江苏宏东生物质能热电有限公司
1#机组（生物质能热电项目、2×
75吨生物质能锅炉烟气炉内干法
喷钙脱硫脱硝系统升级改造项
目）一般变动环境影响分析

江苏宏东生物质能热电有限公司

2022年2月

平面布置变动前后情况见图 2.4-1 和图 2.4-2。

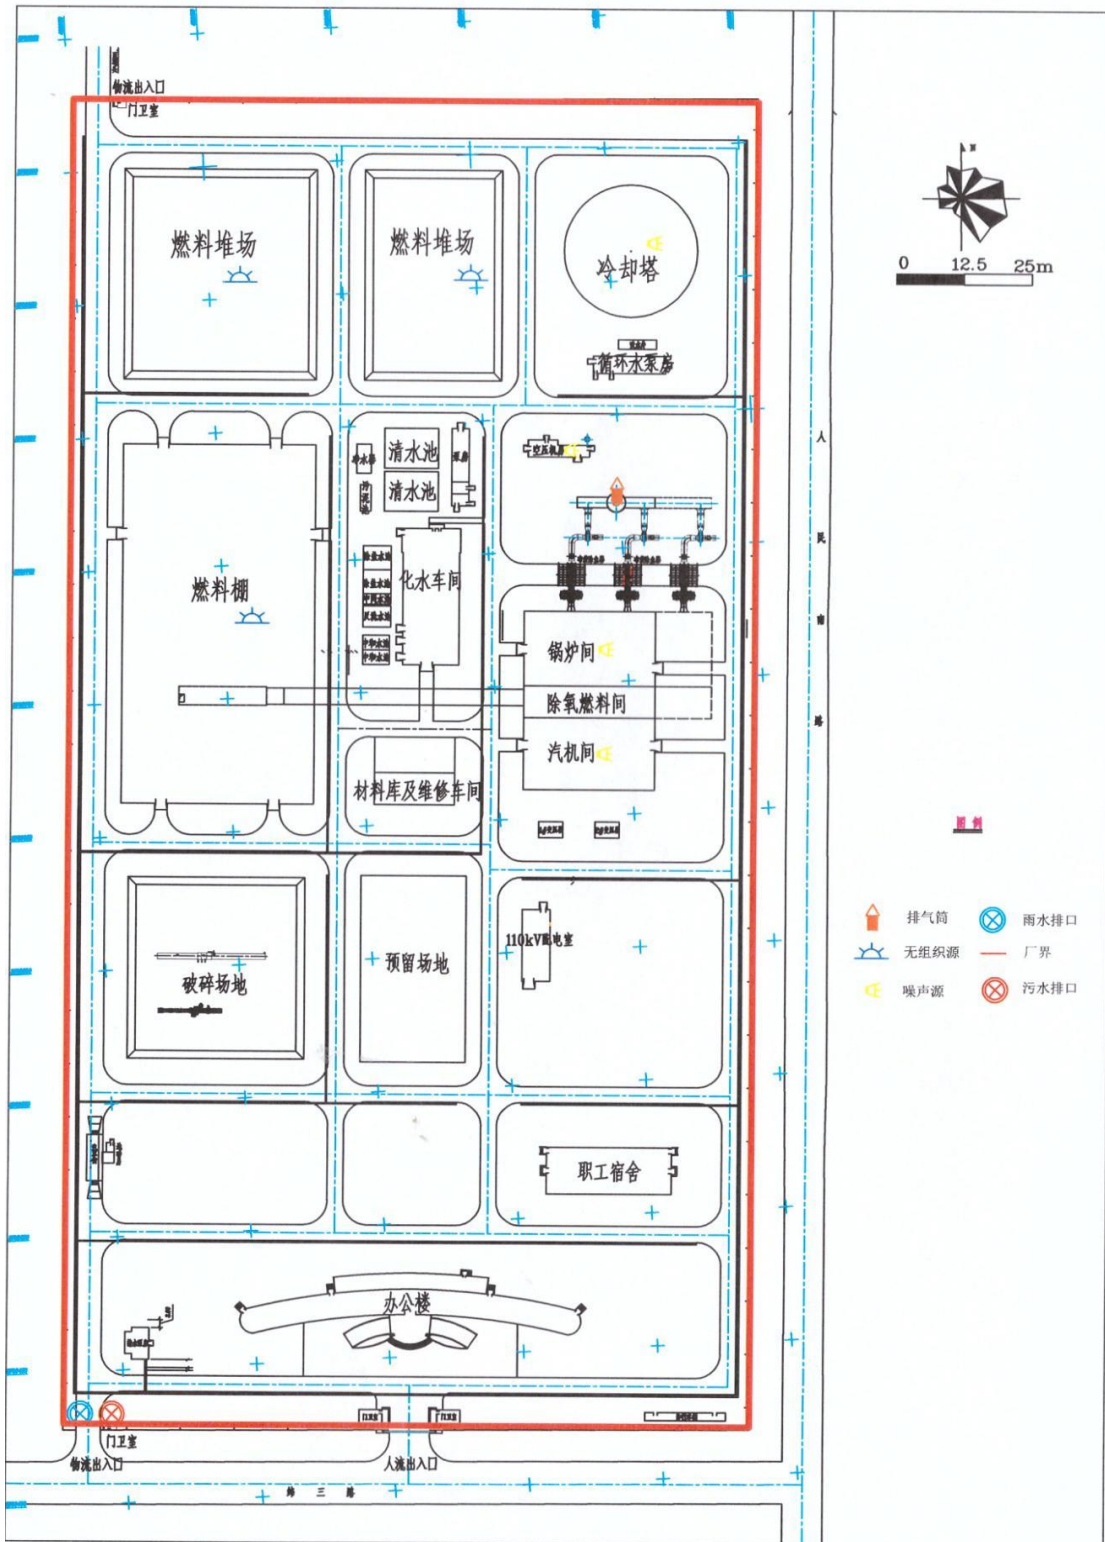
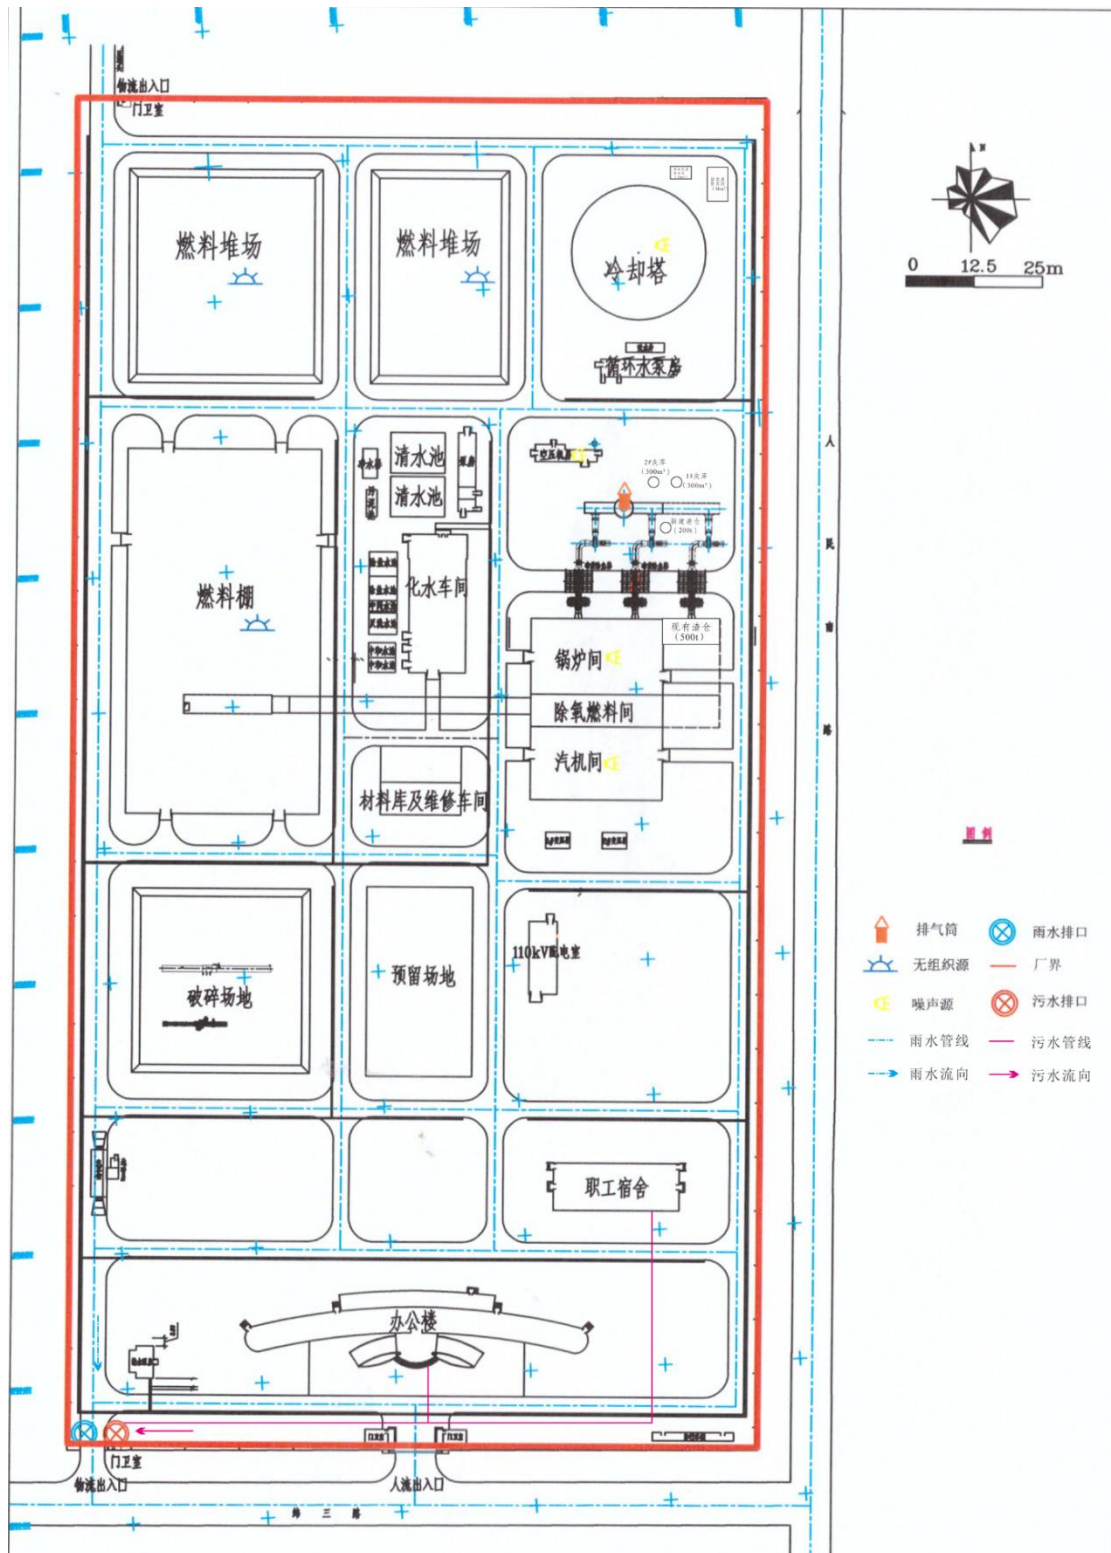
对照原环评平面布置图，我公司在实际生产过程中因新建渣仓、危废暂存间对厂区平面布局进行了调整优化。主要体现在原环评及技改环评总平面布置图中未标明项目一般固废仓库（灰库、渣仓）、危废仓库等污防措施位置以及雨水、污水管线走向变化等，本次对平面布置图进行更新。
